总平面图变更

地下室一层变更

局部3#楼一层平面图 变更前

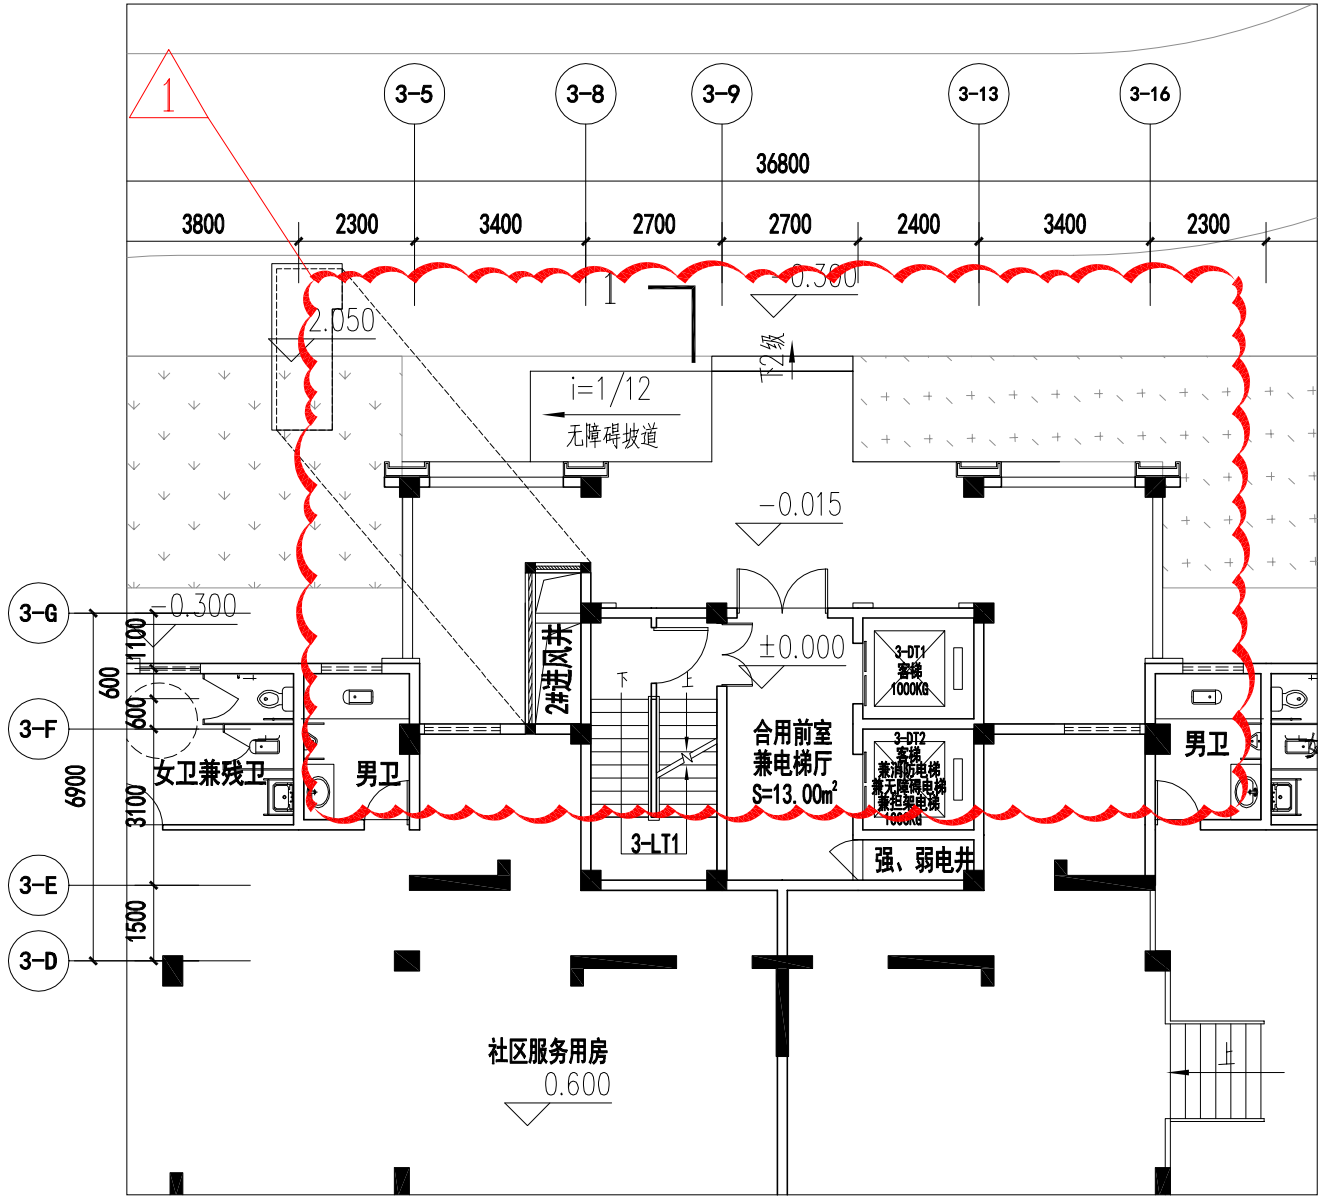
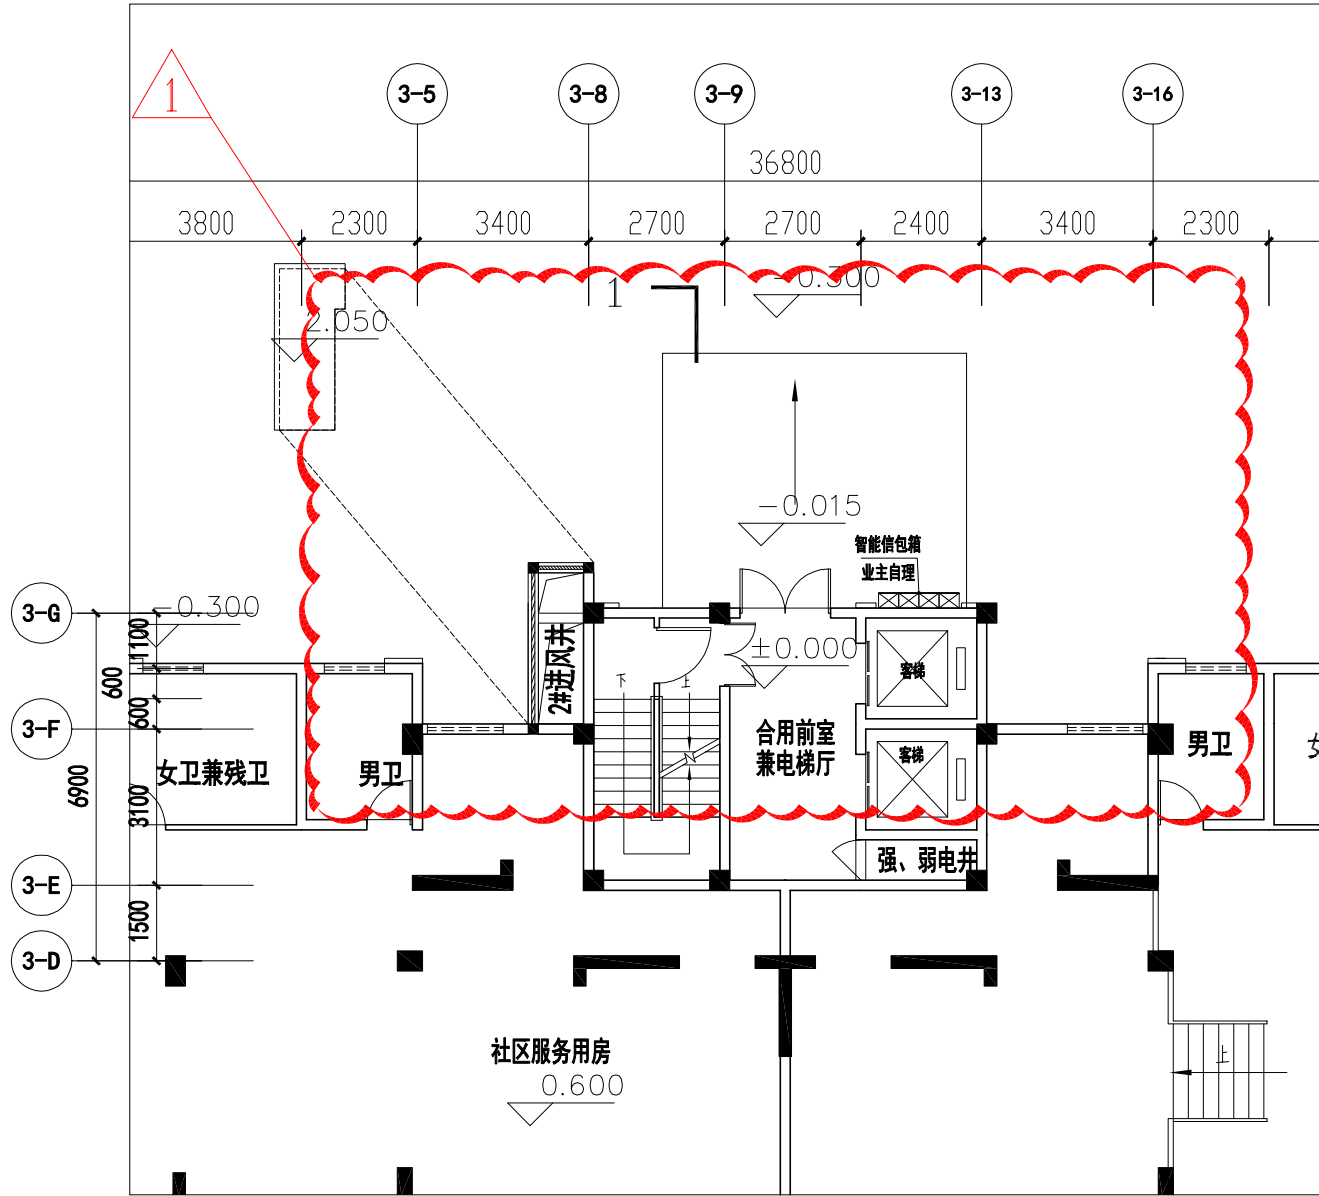
1:3-5轴和3-16轴交3-G轴北侧的入口装饰性门头调整, 相应的信报箱位置调整。

局部3#楼二层平面图 变更前

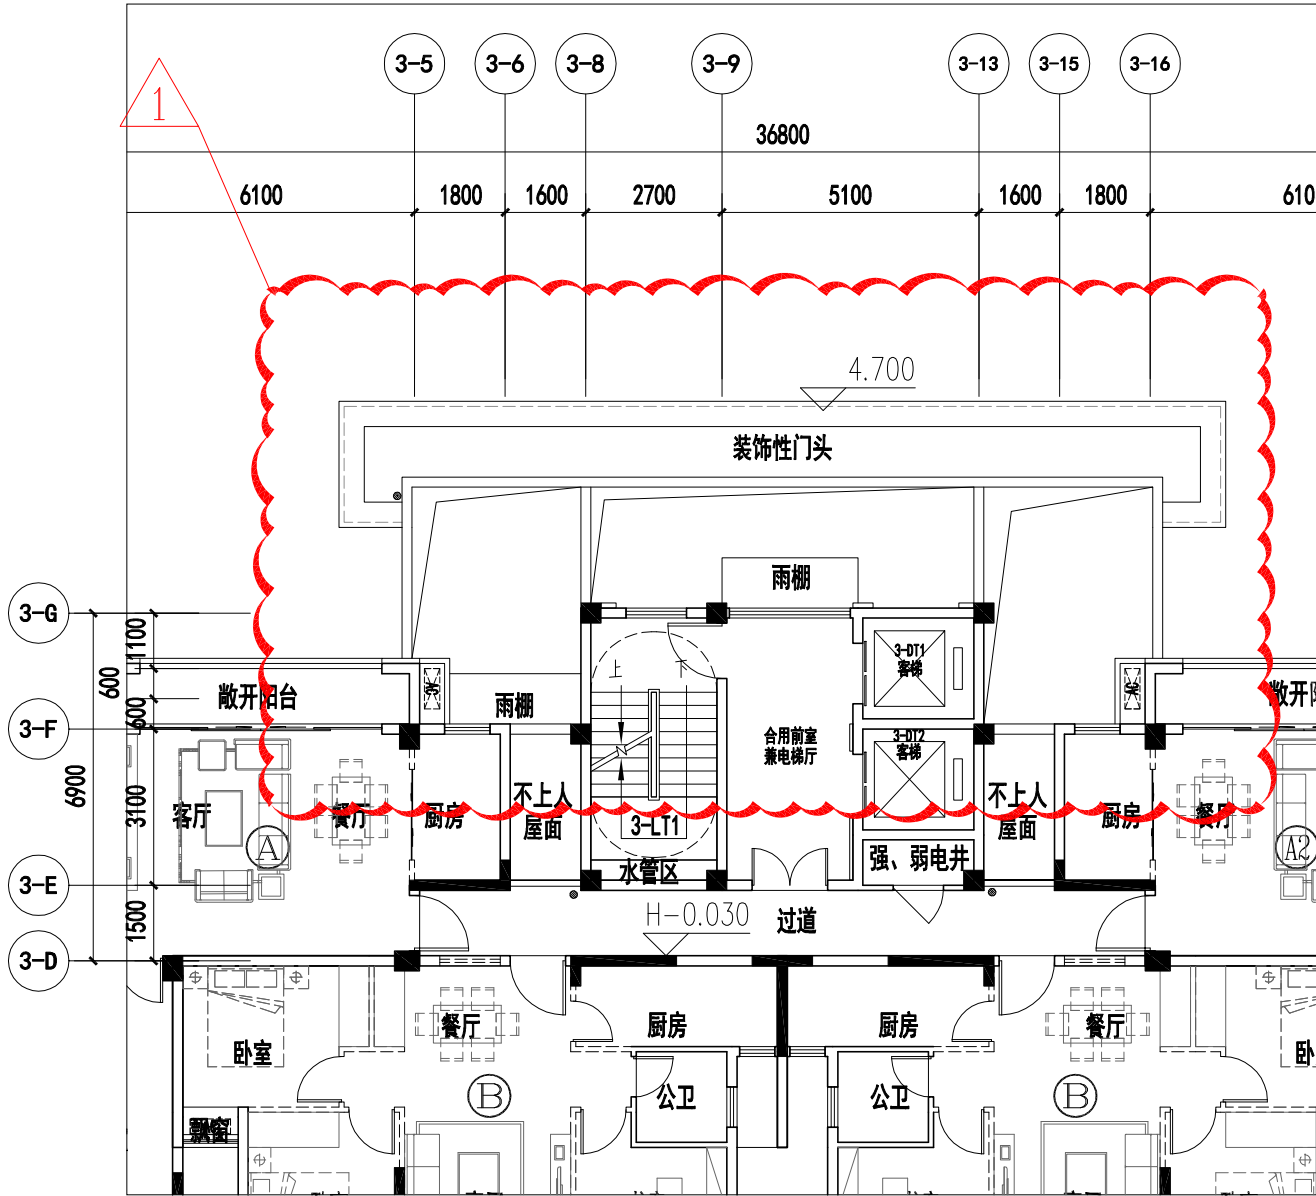
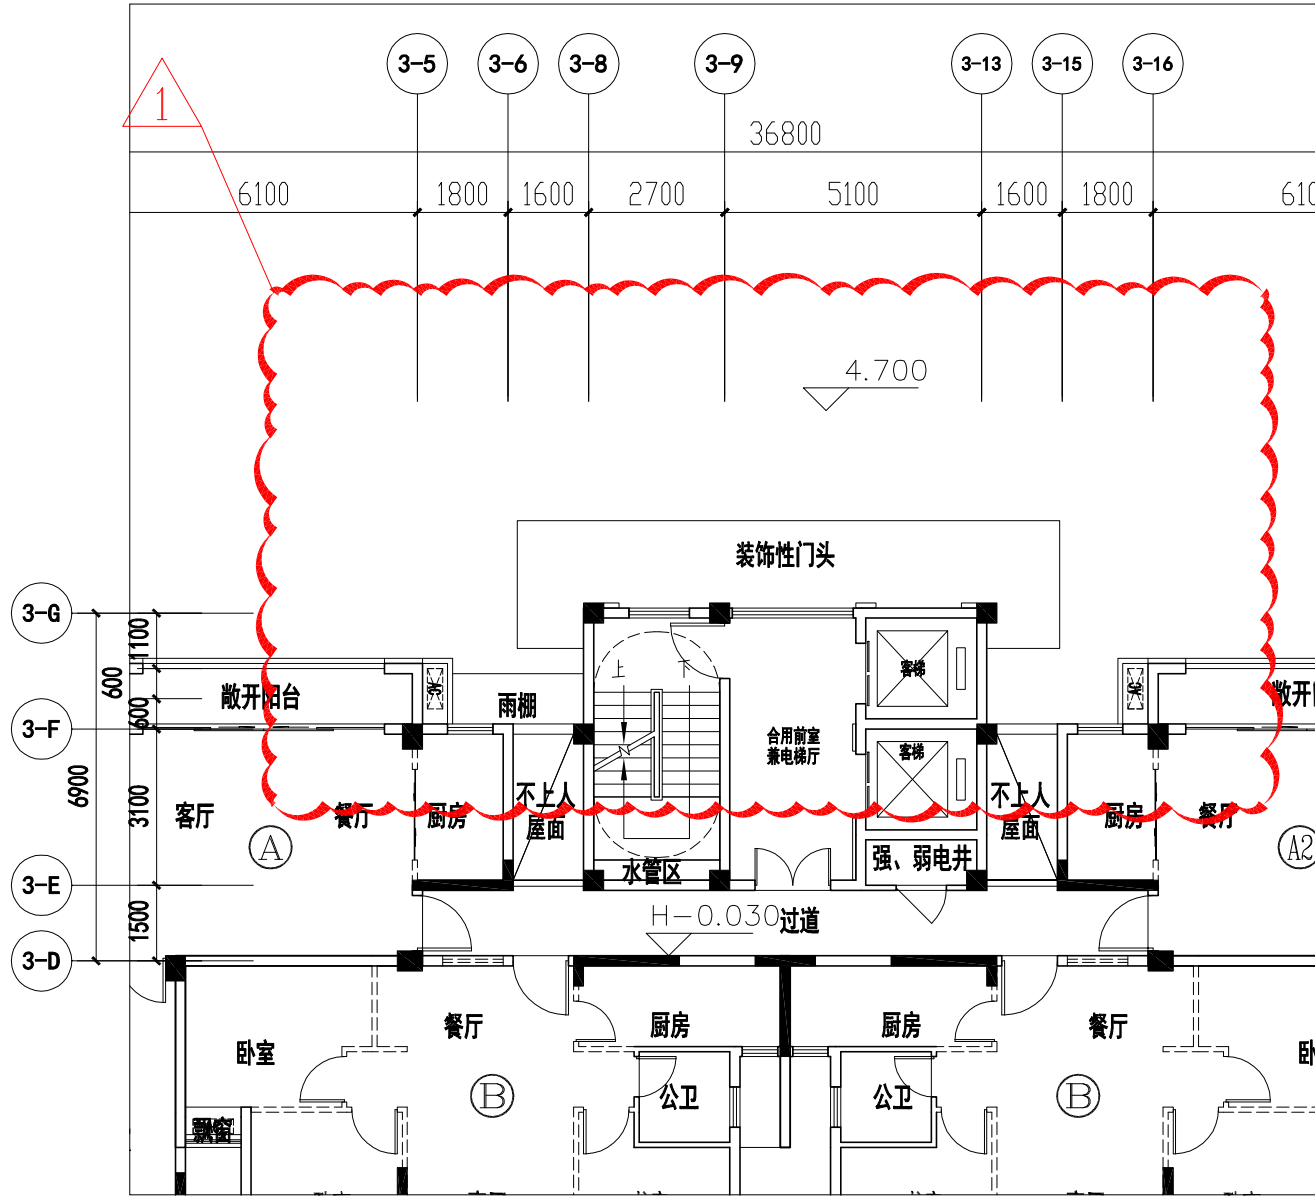
1:3-5轴和3-16轴交3-G轴北侧的入口装饰性门头调整。
